Modulo per la presentazione delle osservazioni per i piani/programmi/progetti sottoposti a procedimenti di valutazione ambientale di competenza statale

Il Sottoscritto ANDREA GRACIS in qualità di porta voce del Comitato per la Variante di Tai di Cadore
(Nel caso di persona fisica, in forma singola o associata)

S.S. N°51 “di Alemgna” Provincia di Belluno _ PIANO STRAORDINARIO per l'accessibilità a Cortina 2021_ Attraversamento dell'abitato di Tai

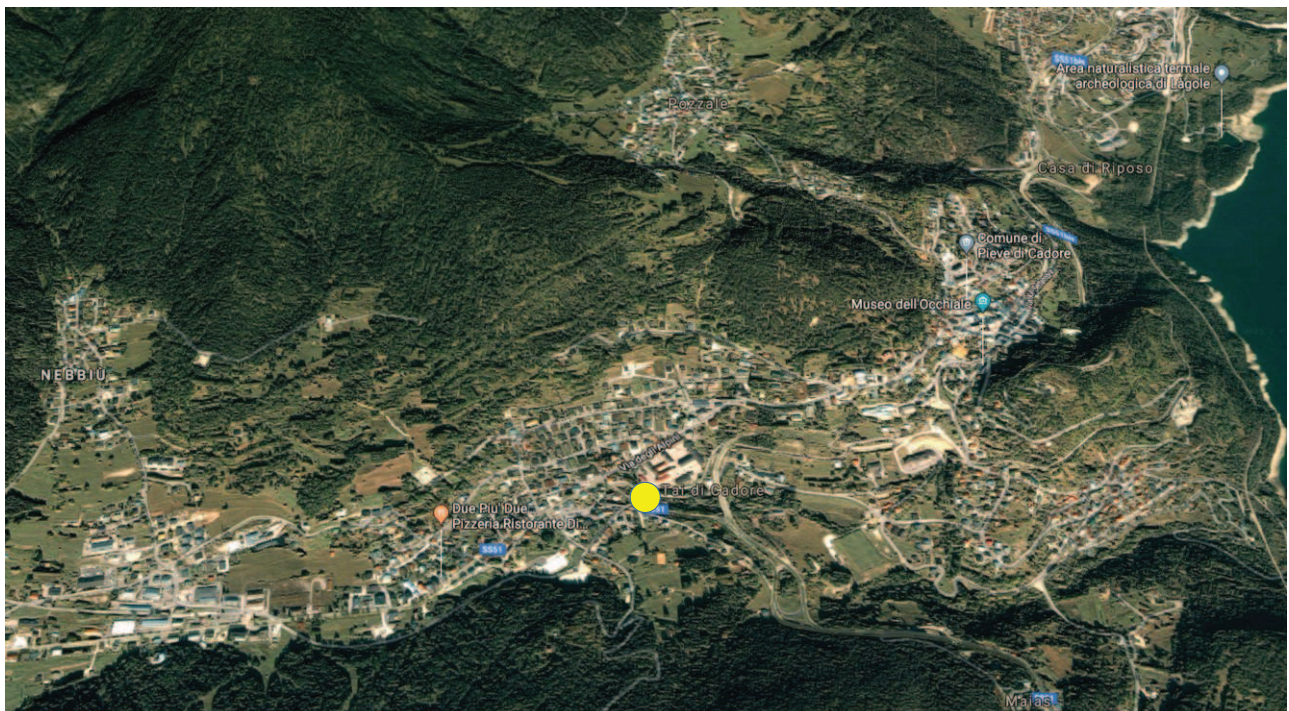
Nel capitolo 5 "Quadro di riferimento Ambientale" al punto 5.3 "Atmosfera" vengono riportati i dati del Comune di Pieve d'Alpago, in quanto si sostiene che lo stazionamento ARPAV collocato in via Samuel Friedrich Hahnemann (*vedi immagini allegate*), possa per la rilevazione della qualità dell'aria essere equiparato a Tai di Cadore sito in Comune di Pieve di Cadore, scrivendo, per giustificare tale affermazione, che il contesto dei due comuni risulta simile.

Quanto affermato non risulta comprovato, infatti Pieve d'Alpago dista a circa 30 Km in linea d'aria da Pieve di Cadore, ha circa metà della popolazione 2.000 a confronto di 4.000 abitanti, è collocato ad una altezza di circa 690 metri, mentre Pieve di Cadore è a 800 mt., la vallata di Pieve di Cadore ha una conformazione diversa e l'urbanizzato è sicuramente più denso, come dimostrato dalle immagini sotto allegate.

Inoltre, è noto che tir di dimensioni medio grandi attraversano costantemente ogni giorno l'abitato di Tai di Cadore per proseguire in direzione dell'Austria, anziché percorrere il costoso passo del Brennero. Pertanto per avere degli indicatori quantomeno veritieri da mettere a confronto, sarebbe importante eseguire e prendere in considerazione delle rilevazioni più consone.

Stralcio dello studio presentato con le osservazioni di Novembre 2017

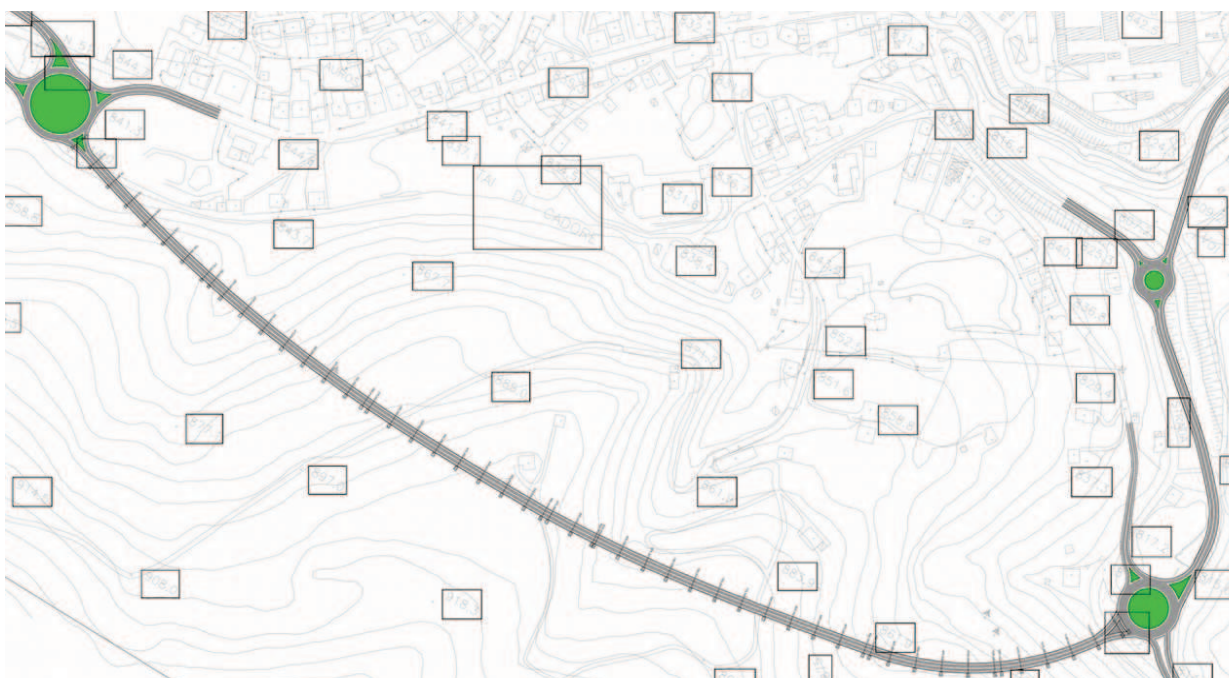
Si ritiene che quanto riportato al Capitolo 5.6 *“Suolo e Sottosuolo”* circa l’analisi di conformazione degli strati sotterranei sia al quanto carente, soprattutto se consideriamo che la maggior parte dell’opera verrà svolta in galleria e che l’area sembra ricca di falde acquifere proprio nell’ambito d’intervento.

Pertanto si ritiene necessario venga eseguita un’analisi più approfondita, soprattutto al fine di garantire la sicurezza ad alcuni edifici residenziali, in parte anche di pregio, che si trovano proprio sopra alla linea del tracciato, che se lesionati in modo da compromettere il loro utilizzo, l’abitato con il tempo ne risentirebbe anche sotto il profilo paesaggistico.

Tale traslazione del tracciato proposta dal Comitato potrebbe operarsi secondo due modalità: la prima collocando il tracciato in una zona con maggior ricoprimento, dove vi è una crescente stabilità dei terreni; la seconda allontanando il tracciato dagli edifici che attualmente lo sovrastano, riducendo quindi i rischi derivanti da effetti collaterali legati agli scavi. Questo ultimo aspetto è particolarmente importante considerando come di molti tra tali edifici non è nota la natura strutturale, oltre che il contesto su cui essi insistono.

In particolare per l’edificio che oggi insiste esattamente al di sopra del tracciato della galleria (fabbricato n. 7), nell’elaborato progettuale 38_T00_GN00_OST_RE03A, o *“Relazione sui Fabbricati interferenti”*, nulla si dice circa lo stile Liberty ed il pregio dell’edificio (*vedi foto Villa Giavi sotto allegate*) e si omette qualsivoglia riferimento all’estensione dello stesso per circa 4 metri di profondità con un piano interrato, circostanza che diminuisce significativamente la distanza del fabbricato dalla galleria rispetto alle esigue misure riportate in tavola 38_T00_GN00_OST_RE03A_Tai_Relaz_Fabbr_Interf.

Si ritiene quindi essenziale che il posizionamento planimetrico del tracciato venga il più possibile traslato verso sud. Tale modifica peraltro garantisce comunque identici standard progettuali, per il tratto in galleria non altera l’assetto degli espropri, ma raggiunge il non indifferente obiettivo di ridurre notevolmente le possibilità che l’edificio citato subisca dei danni nella fase esecutiva dell’opera.

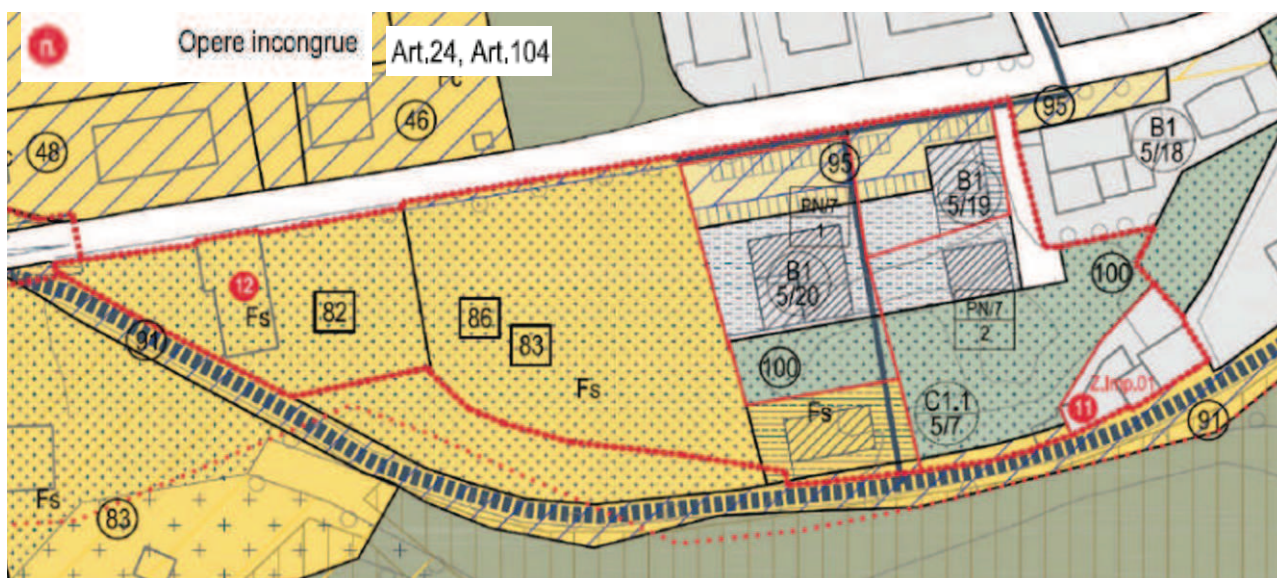
E' abbastanza intuibile che la perturbazione ambientale dovuta all'effetto cumulativo di emissioni, soprattutto per quanto riguarda quelle in atmosfera, raggiungeranno il loro impatto massimo nei periodi di alta stagione, ovvero per la stagione invernale presumibilmente durante il periodo che va da metà Dicembre a metà Febbraio e per la stagione estiva per il periodo che va da metà Giugno ai primi di Settembre. La tendenza sarà quella dovuta alla formazione di incolonnamenti lungo la SS51 per l'intensificarsi del traffico, ma soprattutto ai continui stop and go, a causa dell'interferenza delle aree cantierizzate e dal continuo andirivieni dei camion a bilico che si immetteranno sulla statale per trasportare il materiale di scavo, si tenga presente che per il solo comune di Pieve di Cadore si calcolano una media di 44 viaggi di mezzi pesanti al giorno, per un totale di 21 camion, come meglio descritto dallo stesso elaborato al punto 4.2.2 *“Siti di deposito e viabilità”*.

Pertanto, si ritiene che l'impatto possa essere **SIGNIFICATIVO**, sia per quanto riguarda il traffico sia per quanto riguarda l'emissione in atmosfera. Infatti, è noto che in una situazione come quella dello stop and go e la formazione del relativo incolonnamento, le emissioni aumenteranno in modo esponenziale. Quindi è consigliabile, almeno durante l'alta stagione, prevedere alcune misure di mitigazione come ad esempio l'alternanza dei cantieri.

Stralcio del Piano degli Interventi del Comune di Pieve di Cadore _ con il n.12 e bollino rosso la ex Colonia del Comune di Montagnana

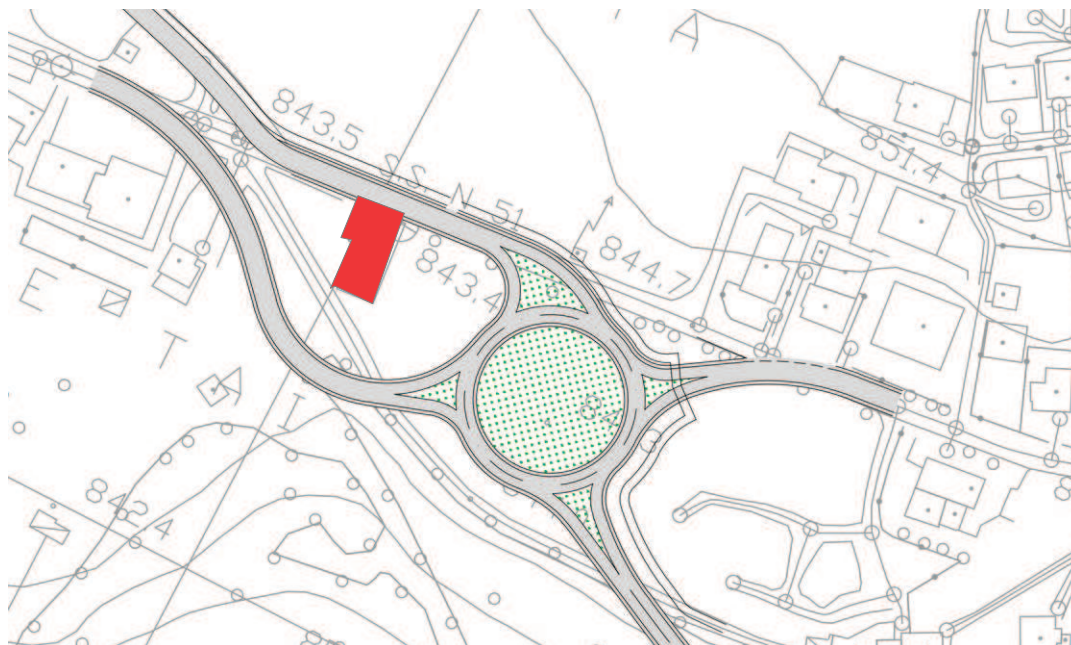
E' fondamentale mettere in primo piano, quanto individuato dal Piano degli Interventi del Comune di Pieve di Cadore, che evidenzia graficamente con un bollino rosso e il n.12 l'ex Colonia di Montagnana come *opera incongrua*, inquadrandola all'art. 24 delle Norme Tecniche di Attuazione come opere da disciplinare attraverso interventi di trasformazione al fine di conseguire condizioni di sicurezza e la riqualificazione urbanistica, paesaggistica, architettonica e ambientale del territorio.

L'intervento è infatti disciplinato dal Piano Norma n. 7 "Peschiera" che prevede la demolizione dell'edificio dell'ex Colonia del Comune di Montagnana ed il trasferimento dei crediti edilizi, già definiti in 3.350 metri cubi, da trasferirsi all'interno dell'ambito di Piano di Urbanizzazione individuato con il numero 7.1a nella cartografia dedicata. (si allega nelle pagine finali la normativa dedicata).

L'edificio entra pienamente in contrasto con il paesaggio circostante, per la consistente volumetria, per lo stato di abbandono oramai più che trentennale in cui versa, per la mancata distanza di sicurezza dal tracciato stradale della SS51 di Alemagna, oltre che presentare parti del costruito in materiale di amianto, per il quale non se ne conosce lo stato di conservazione e/o pericolosità (vedi foto allegate). Lo stato attuale peggiorerà notevolmente a seguito dell'inserimento del nuovo tracciato di viabilità, in quanto l'edificio in questione si troverà circuito dalle due bretelle di raccordo alla nuova rotatoria ad ovest dell'intervento (vedi planimetria allegata).

Estratto del progetto definitivo ANAS _ Rotatoria Ovest e in Rosso ex Colonia del Comune di Montagnana.

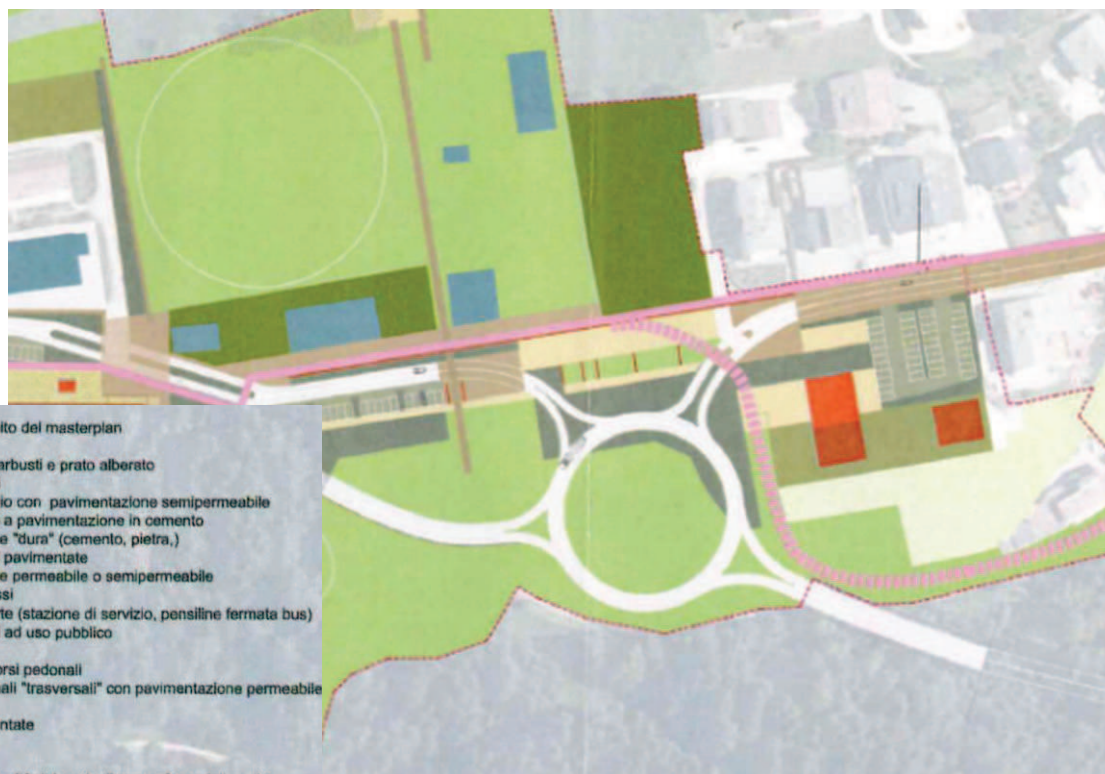
La rotatoria ad ovest della nuova viabilità determinerà un nuovo ingresso all'abitato di Tai di Cadore e per quanto fin qui descritto e rappresentato dalle cartografie e dalle foto allegate, è inevitabile convenire che l'edificio della ex Colonia del Comune di Montagnana debba essere considerato come oggetto di esproprio ai fini della sua demolizione in quanto, se mantenuto in essere oltre a divenire un

problema di sicurezza con il trascorrere degli anni, deturperà il paesaggio consegnando una pessima porta d'ingresso all'abitato di Tai di Cadore e sull'intero comune di Pieve di Cadore.
